改善箇所説明図

基準不適合発生箇所

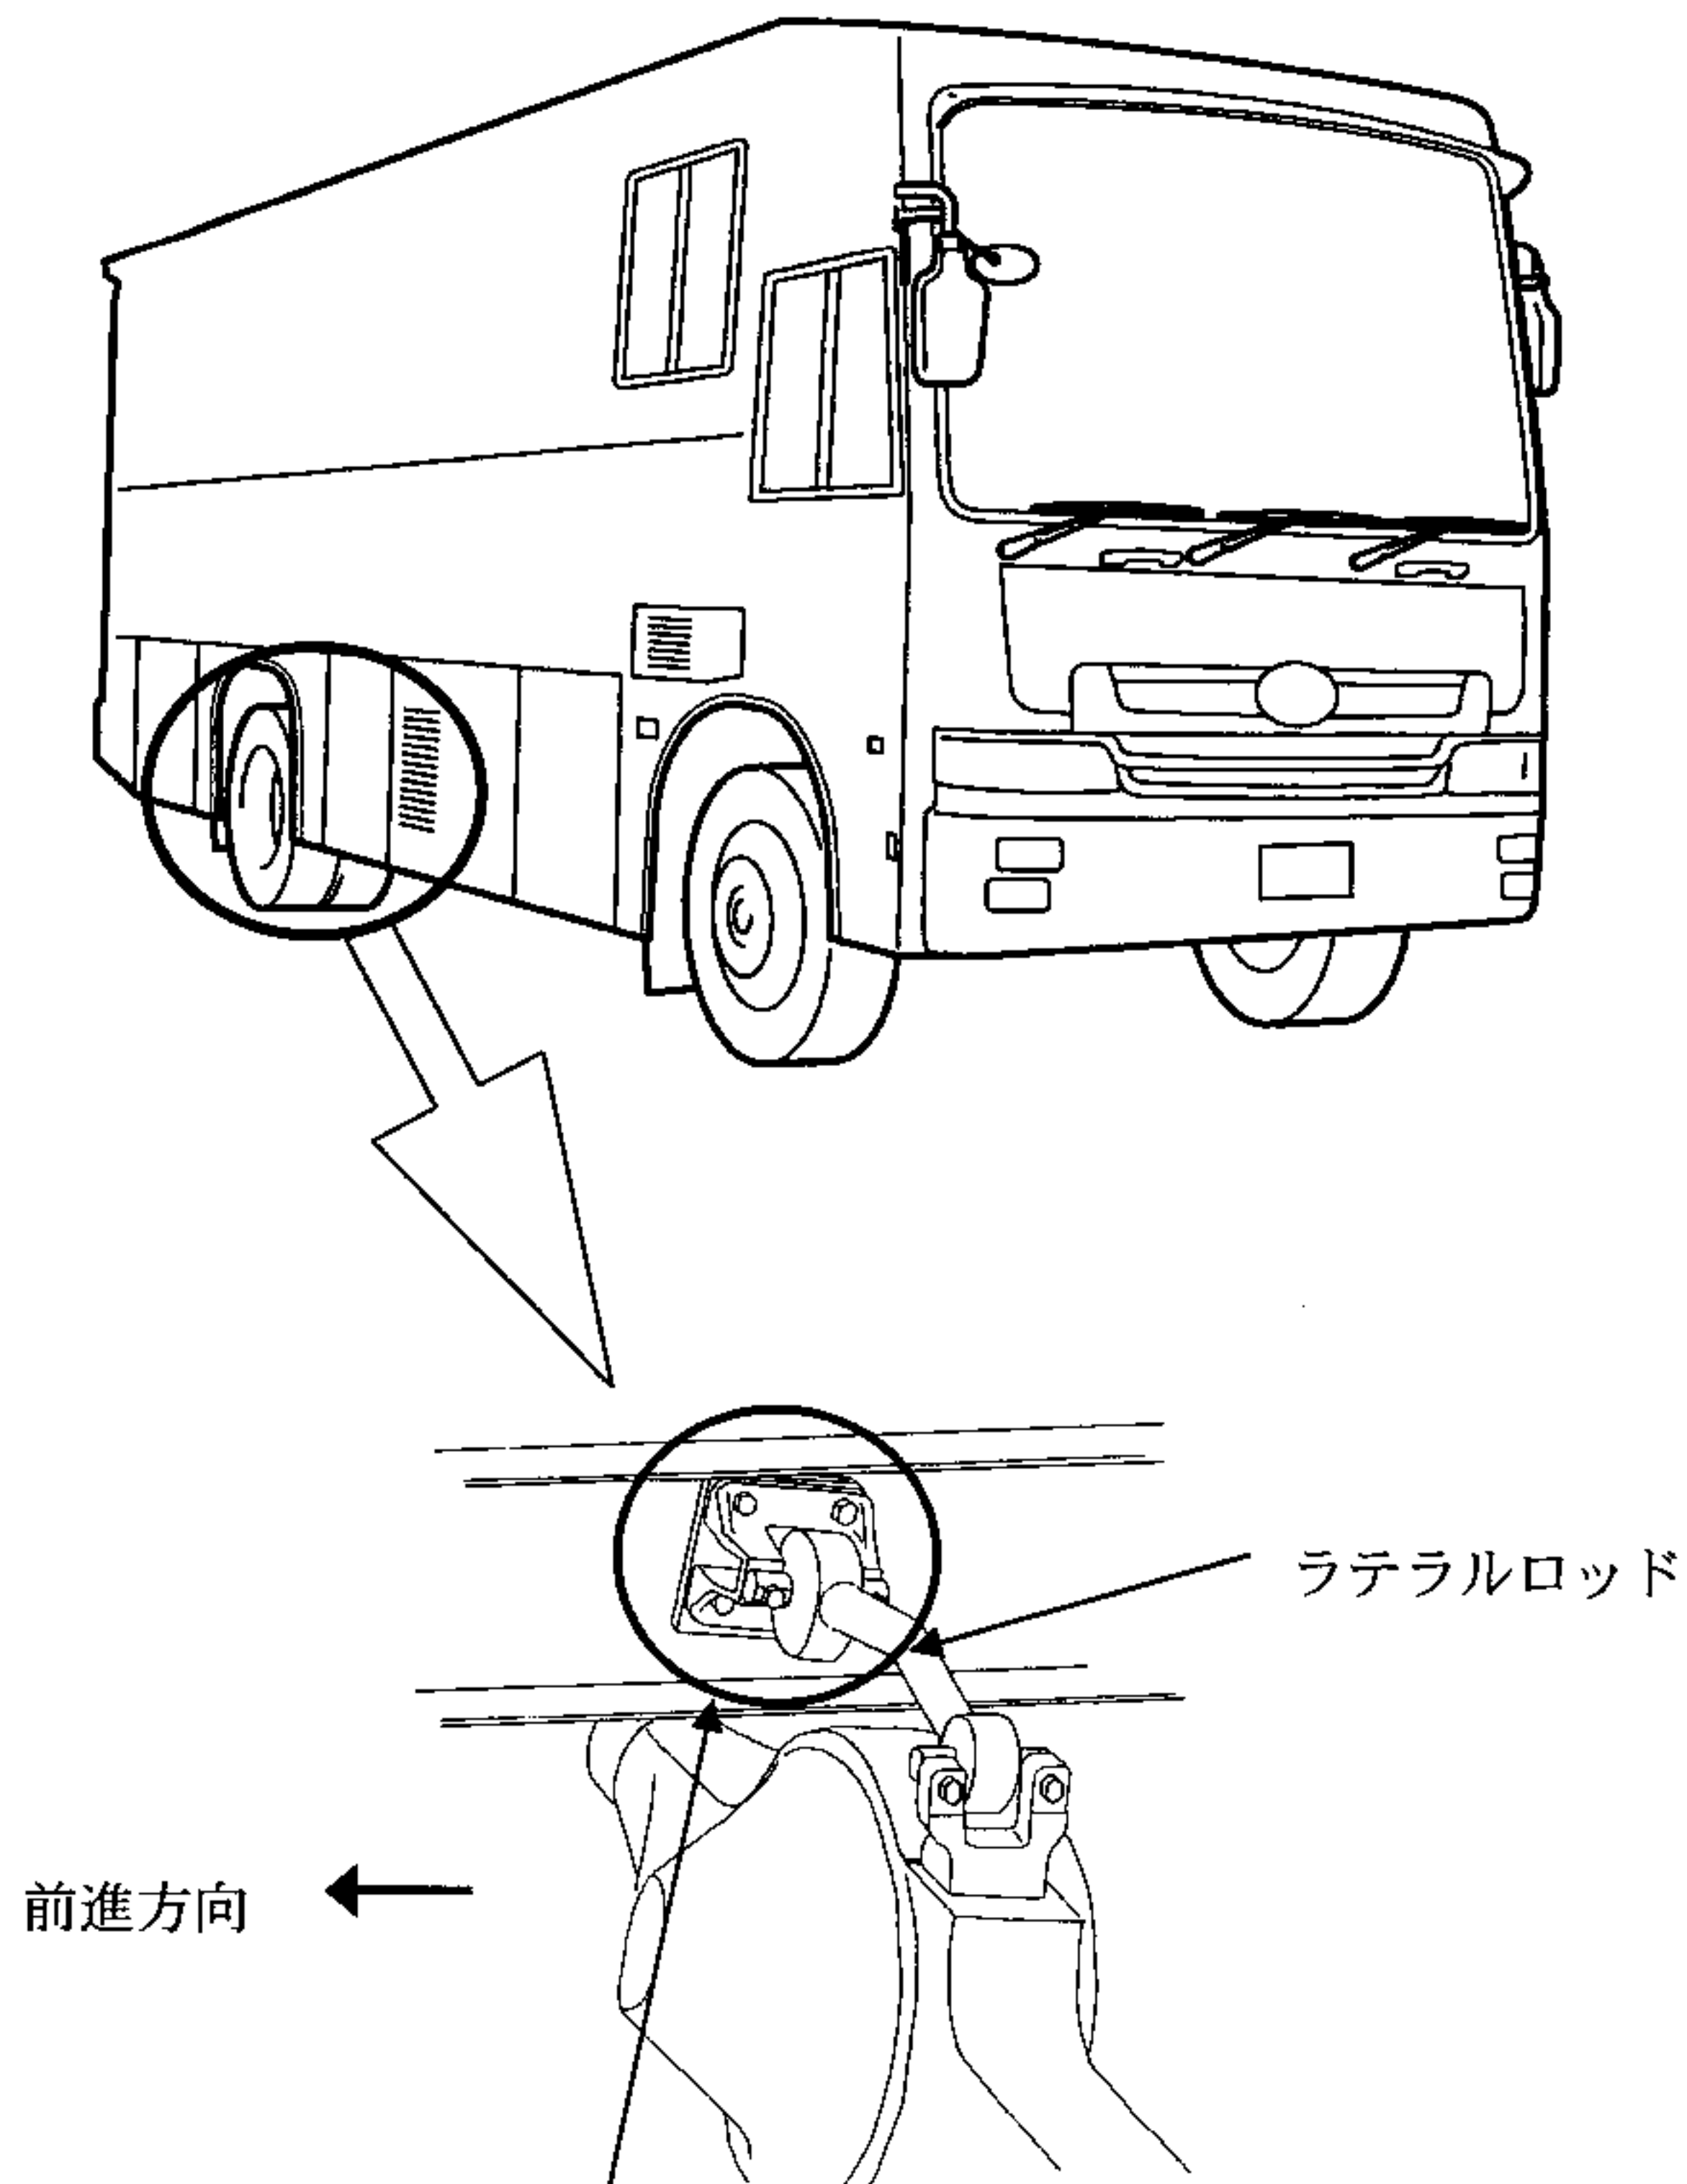
レントゲン車に改造した車両において、車枠の強度が不足しているため、右側車枠のラテラルロッド用ブラケットの取り付け面に亀裂が生じるものがある。

そのため、そのままの状態で使用を続けると亀裂が進行し、最悪の場合、ラテラルロッドが脱落し、走行安定性が損なわれるおそれがある。

全車両、右側車枠のラテラルロッド取り付け部に補強板を追加する。

識別：ネームプレートの上側の右ビス頭部に黄色ペイントを塗布する。
